Modulo per la presentazione delle osservazioni per i piani/programmi/progetti sottoposti a procedimenti di valutazione ambientale di competenza statale

ID: Codice procedura (ID_VIP/ID_MATTM): 12691

“Progetto di un impianto eolico denominato "Pitigliano" ubicato nei comuni di Pitigliano (GR) e Sorano (GR) costituito da 20 (venti) aerogeneratori di potenza nominale 7,0 MW per un totale di 140,0 MW con relative opere connesse ed infrastrutture indispensabili”

Immagine 1. Vincoli ex art. 136 del CBC dal PIT della Regione Toscana e zona approssimativa dove è progettato l'impianto industriale.

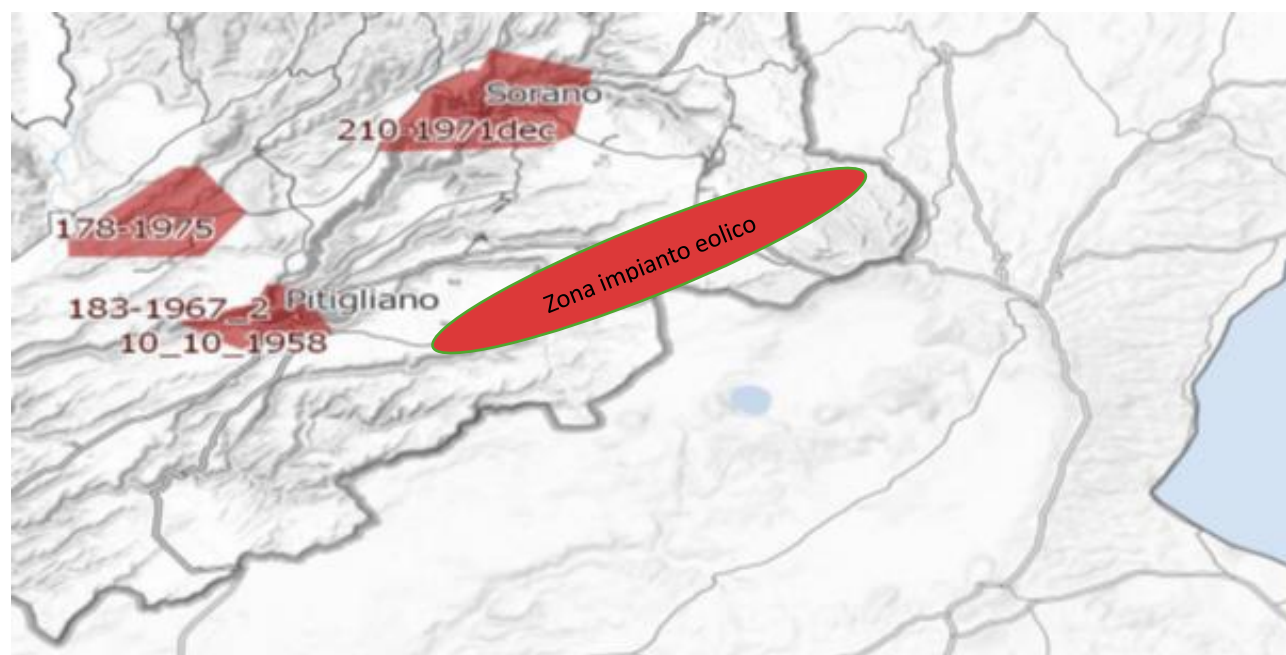
Al contrario si evidenzia che l'impianto eolico industriale citato non solo ricadrebbe con tutti e 20 gli aerogeneratori all'interno delle fasce di rispetto di 3 km dei due vincoli paesaggistici di notevole interesse pubblico esistenti nella Regione Lazio e con una parte di essi nel vincolo paesaggistico del centro abitato di Sorano (GR), quindi in aree non idonee all'installazione di impianti di energia rinnovabile. Addirittura, alcuni aerogeneratori sarebbero ubicati a poche centinaia di metri dai perimetri dei due vincoli paesaggistici laziali ex art 136 del CBC. (Nell'Allegato n. 3 sono riportate le immagini che illustrano in maniera dettagliata quanto affermato).

un'ulteriore incompatibilità con la tutela del Paesaggio.

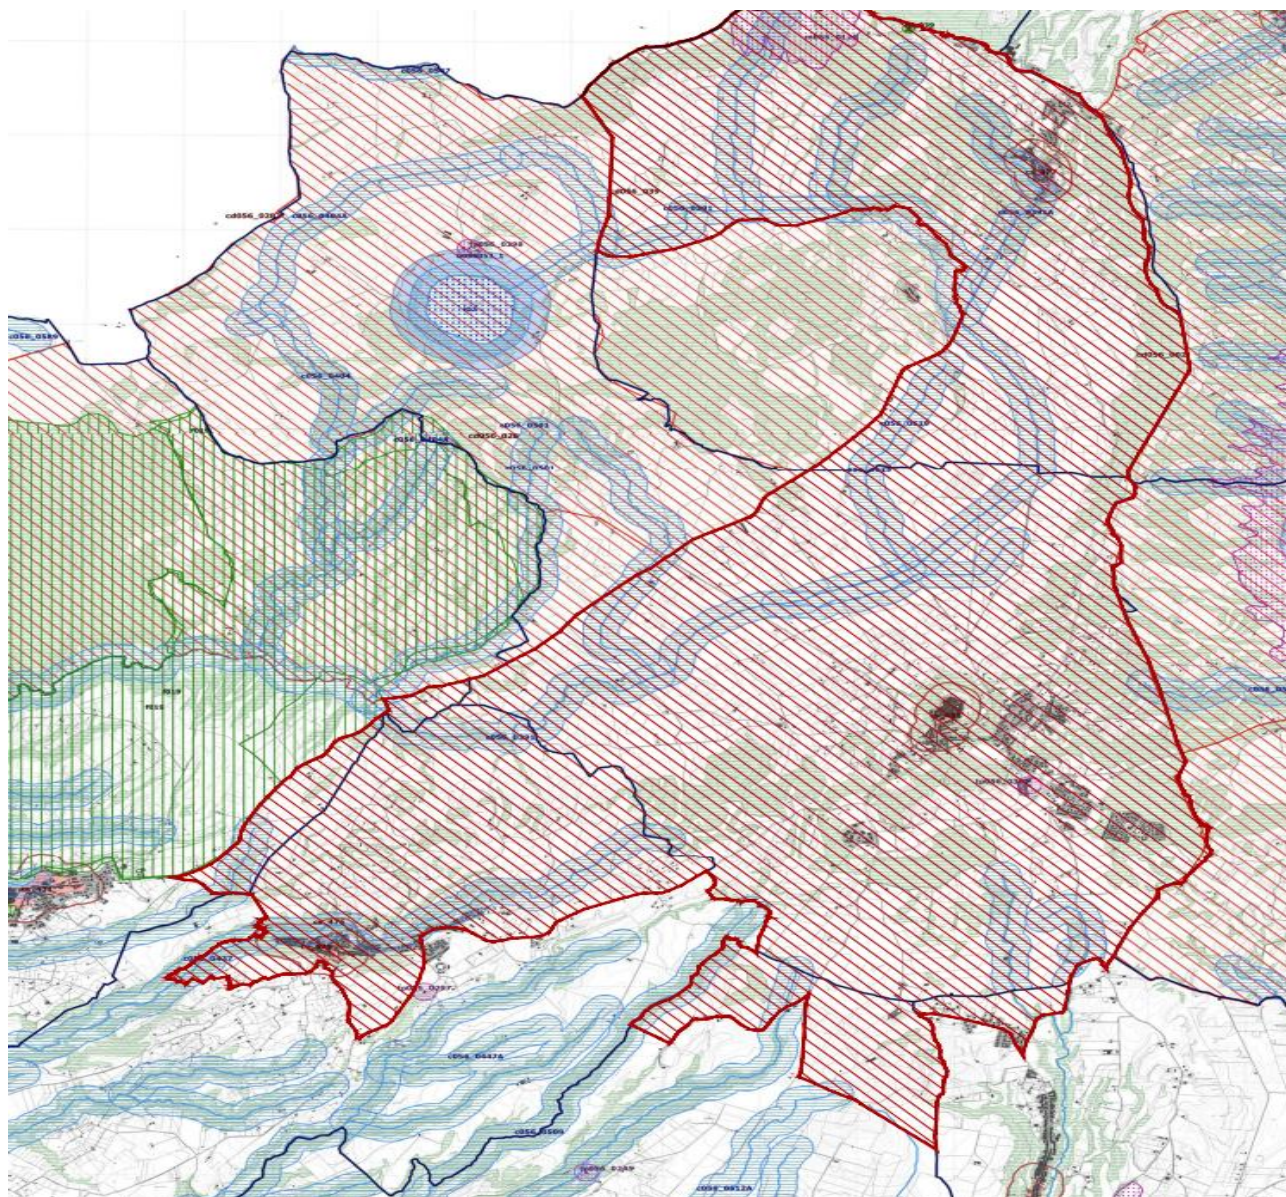
Come è illustrato nell'immagine si ribadisce che l'impianto industriale *Pitigliano* ricade completamente all'interno delle fasce di rispetto dei due vincoli di notevole interesse pubblico e lambisce quelle di un terzo vincolo e quindi come affermato dal Consiglio di Stato nelle sentenze citate, l'impianto è insediato in area non idonea ai sensi dell'art. 20 comma 8 lettera c quater del D.Lgs. n. 199/2021 e ss.mm.ii al contrario di quanto sostiene la proponente.

Si ricorda inoltre che il vincolo dell'*"Orlo della Caldera di Latera"* ha cucito insieme i due vincoli enunciati e già esistenti della *Conca del Lago di Bolsena* (D.M. 24.10.1960 e D.M. 22.05.1985) e la *Conca del Lago di Mezzano* e territorio circostante (DM 22.05.1976 "*Conca del Lago di Mezzano e territorio circostante*" e DM 22.05.1984 "*Selva del Lamone*") testimoniando, se ce ne fosse stato ancora bisogno, il notevole pregio paesaggistico di tutta l'area. Pregio paesaggistico arricchito dal valore naturalistico della confinante Riserva Naturale regionale *Selva del Lamone* con la sua Area Contigua e i vari siti *Natura 2000* e le due aree di importanza internazionale per gli uccelli, *IBA 099 Lago di Bolsena* e la *012 Selva del Lamone*. Inoltre, si segnala anche l'impatto sulle tradizioni agroalimentari con la zona DOC vino bianco di Pitigliano, del Pecorino Toscano DOP, dell'olio extravergine di oliva DOP Canino, la Lenticchia di Onano, il vino Aleatico e il fagiolo del Purgatorio di Gradoli e altri pregiati prodotti tipici locali del *Biodistretto del Lago di Bolsena* che comprende anche i comuni laziali interessati dall'impianto industriale.

Immagine 3. Cumulo di una parte di impianti eolici, fotovoltaici e geotermici industriali in progettazione ed esistenti intorno all'eolico industriale Pitigliano.

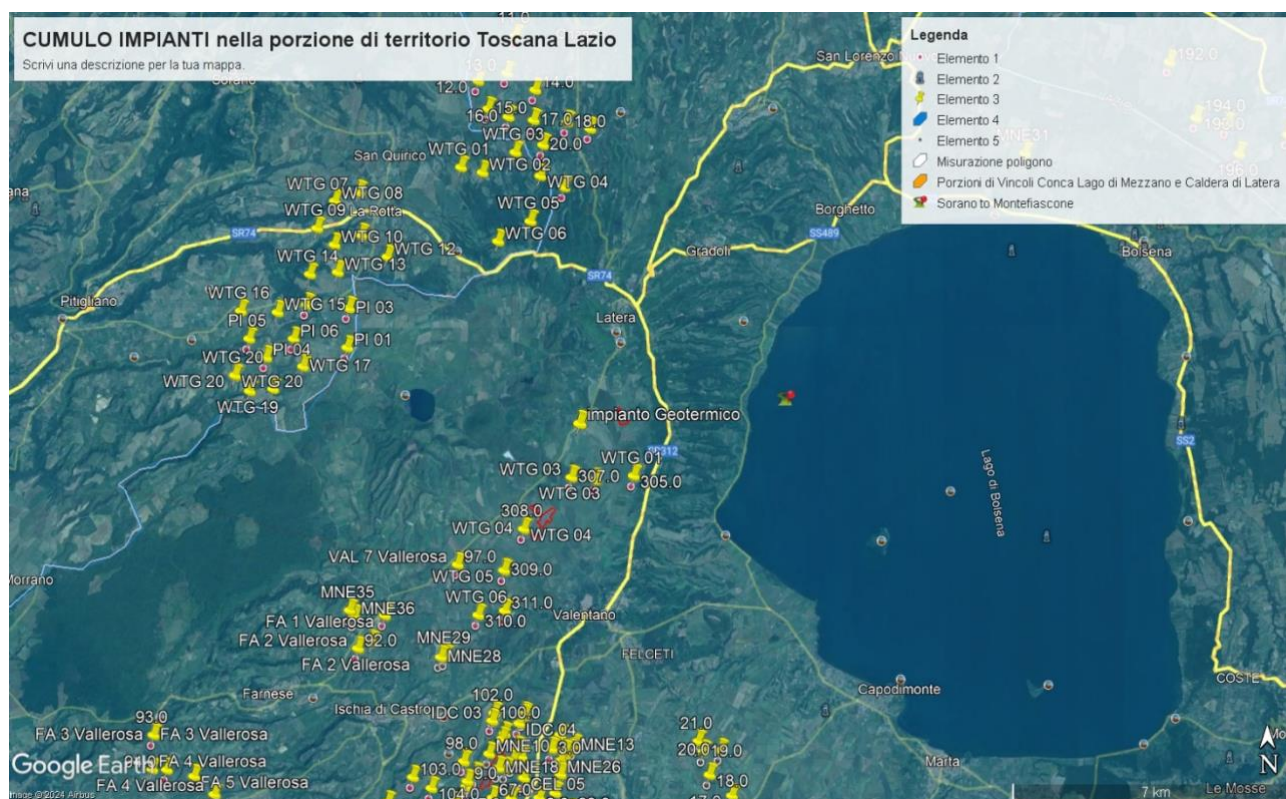
scale di studio (vasta, intermedia e di dettaglio...". Le analisi debbono non solo definire l'area di visibilità dell'impianto eolico industriale, **ma anche il modo in cui l'impianto viene percepito all'interno del bacino visivo.** Le analisi visive debbono inoltre tenere in opportuna considerazione **gli effetti cumulativi derivanti dalla presenza di più impianti".** Nella Relazione Paesaggistica e nello Studio di Impatto Ambientale prodotte dalla proponente come già evidenziato è stato ignorato il vincolo paesaggistico di notevole interesse pubblico ex articolo 136 del Codice dei Beni Culturali "*Ambito paesaggistico, geologico e geomorfologico dell'Orlo della Caldera di Latera ...*" Non vengono nemmeno citati gli impianti eolici in progetto al MASE, il *Rempillo* (6 aerogeneratori) e un altro in verifica amministrativa di 14 aerogeneratori e 72,6 MW. Ad oggi nei territori di Pitigliano, Sorano e in quello limitrofo potenzialmente potrebbero essere insediati 40 aerogeneratori alti 200 metri e larghi 170. Ma la Proponente si guarda bene dal citare gli altri impianti che creerebbero il cumulo e quindi maggiore impatto. Infatti, sul territorio della *Città del Tufo* (Sorano e Pitigliano) impatterebbero anche l'impianto eolico *Montarzo* di Onano con 13 aerogeneratori dalle dimensioni ricordate, l'altro eolico industriale nel territorio di Valentano con sette aerogeneratori (stesse dimensioni), gli impianti di Farnese con un minieolico di 3 Torri alte 60 metri già installate in località *Poggio del Crognolo* e l'impianto eolico industriale *Vallerosa* (7 aerogeneratori alti 200 metri e larghi 158 metri) in procedura VIA presso la Regione Lazio. Inoltre, altri impianti del minieolico già presenti a Valentano, Cellere e Piansano e due progetti eolici industriali con le stesse dimensioni (200 m x 170 m) nel Comune di Ischia di Castro. La valutazione del cumulo non prende in considerazione neanche gli impianti industriali di fotovoltaico e agrivoltaico in progetto a Farnese, Valentano, Ischia di Castro, Cellere e neppure l'impianto geotermico in procedura VIA al MASE, progettato nella *Caldera di Latera*. Quindi è stata effettuata una valutazione del potenziale impatto cumulativo non veritiera a dispetto di quanto affermato dalla Proponente che sostiene di aver preso in

considerazione uno spazio di 10 km intorno al suo impianto per gli impatti che si creerebbero.

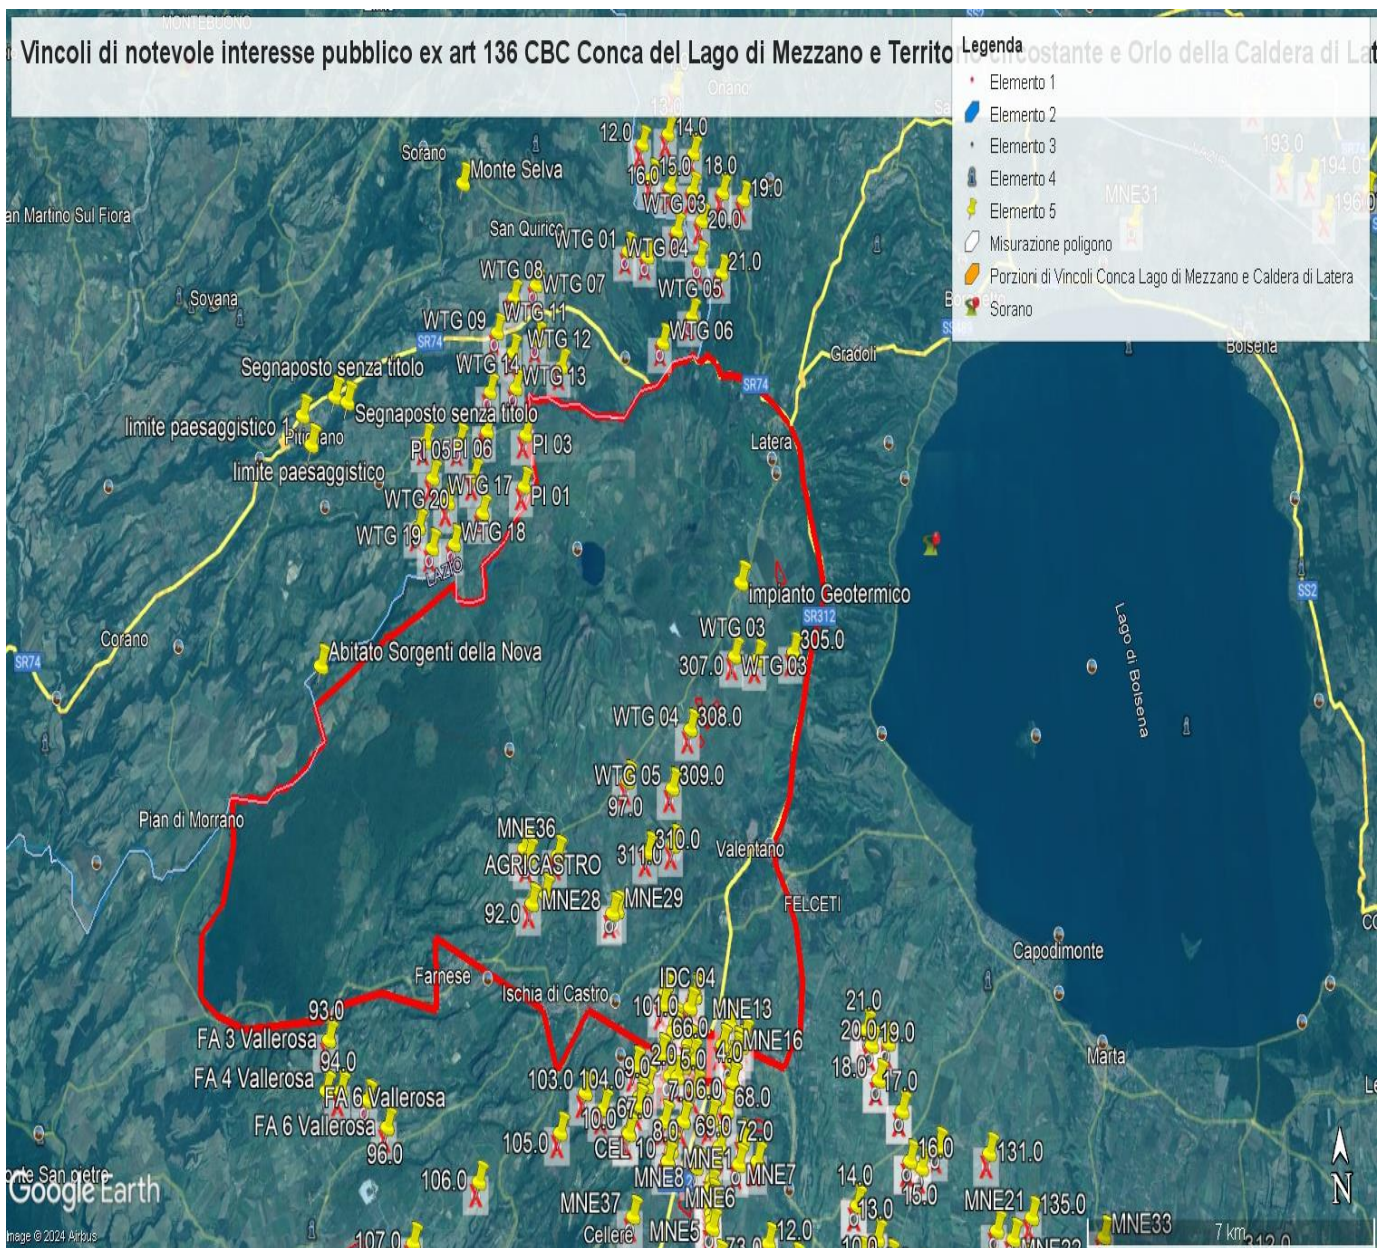
IMMAGINE 1. Confini esterni in rosso dei due vincoli laziali (uniti) della Conca del Lago di Mezzano e territorio circostante (Selva del Lamone) e Orlo della Caldera di Latera ... entrambi di notevole interesse pubblico nelle cui fasce di rispetto di tre chilometri ricadrebbero con distanze diverse gli aerogeneratori dell'impianto eolico industriale “ Pitigliano”. Si evidenzia anche il cumulo con altri impianti FER (segnaposto gialli) nel Lazio e Toscana (Eolico Rempillo P01, P02 ecc).

IMMAGINE n. 4 Mappa della intervisibilità degli impianti eolici elaborata dall'Associazione nazionale Amici della Terra. La mappa non è aggiornata comunque rende molo bene dell'enorme impatto visivo creato dal cumulo degli impianti.

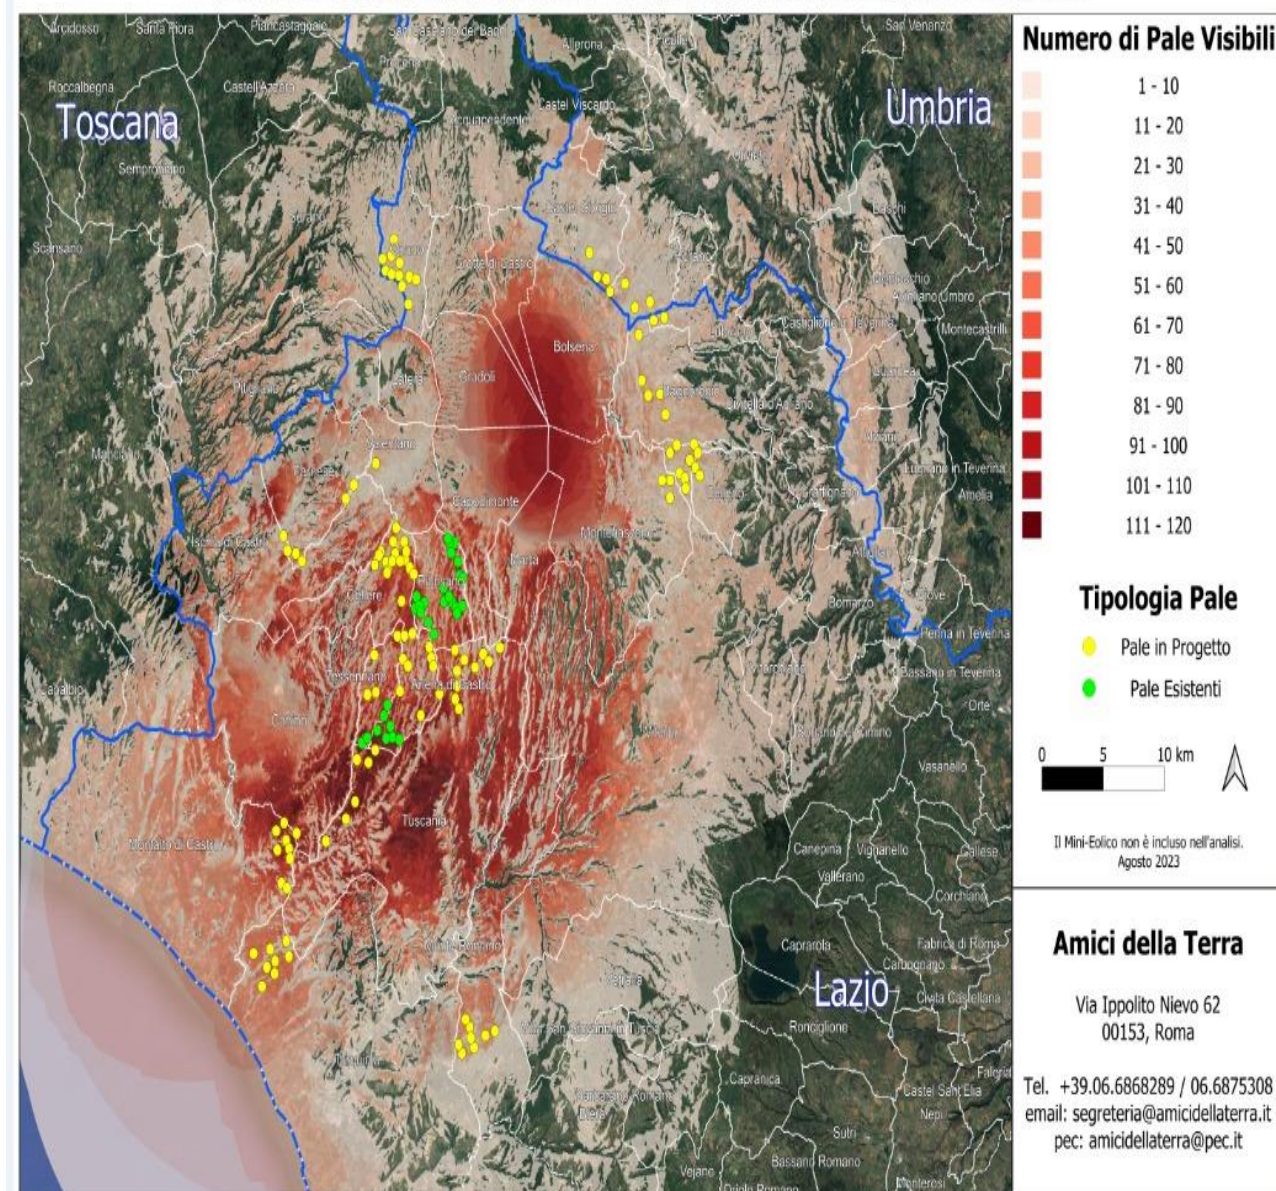
Se agli impianti eolici rappresentati qui sopra, che non comprendono né l'impianto eolico *Pitigliano* né le altre 14 pale del progetto eolico in verifica amministrativa sempre nel territorio di Pitigliano, si aggiungono le migliaia di ettari (7000 finora) di territorio occupato dagli impianti fotovoltaici e agrivoltaici e dalle altre tipologie appare chiaro il numero spropositato degli impianti FER nella Toscana meridionale e nella Tuscia.
